ナイスジョイント 皿ワッシャ改善のお知らせ

ナイスジョイント 呼び径：30Su～60Su

図1 現行品

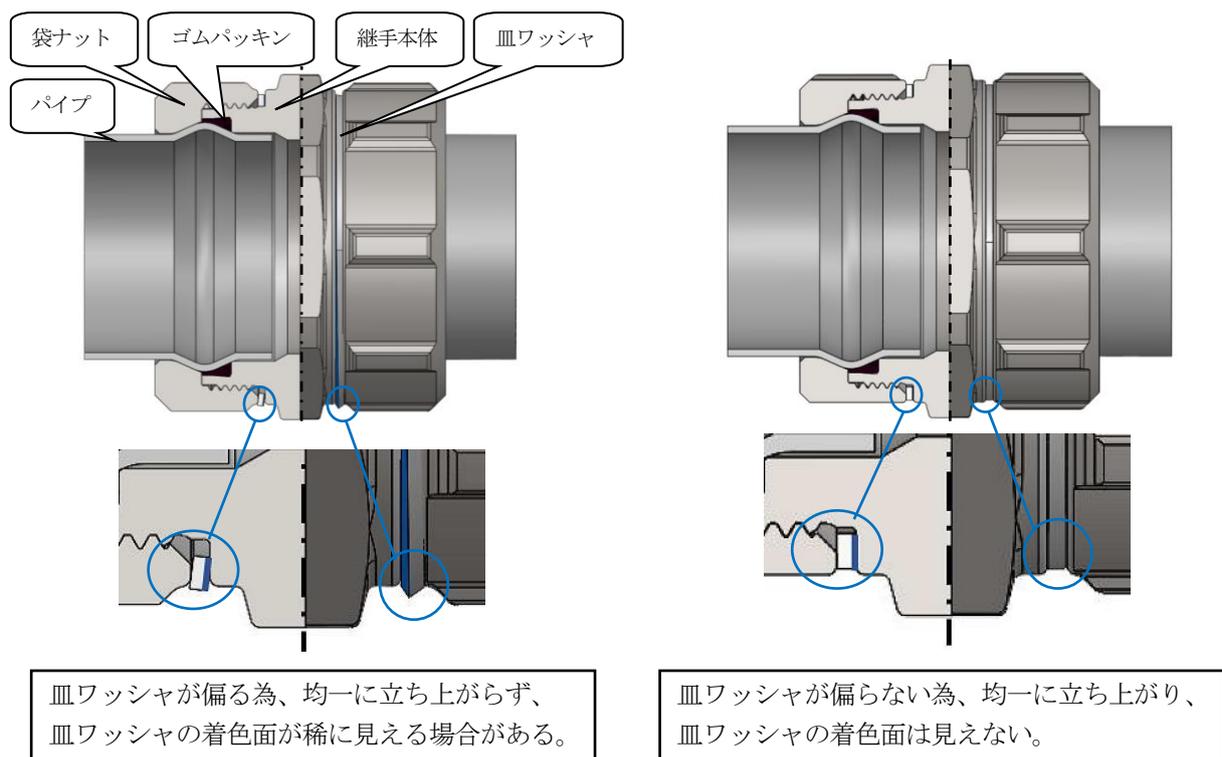
しかし30Su以上のサイズは、継手本体及び皿ワッシャの内外径のバラツキによる振れ(偏り)が大きく、図1のように均一に立ち上がらず、皿ワッシャの着色面が僅かに見えることが稀にあり、目視での締め込み完了の確認が困難となる場合があります。

皿ワッシャの内外径寸法を小さくし、皿ワッシャの振れ(偏り)を抑制することで図2のように均一に立ち上がり、締め込み完了時に確実に着色面が見えなくなるよう改善いたしました。
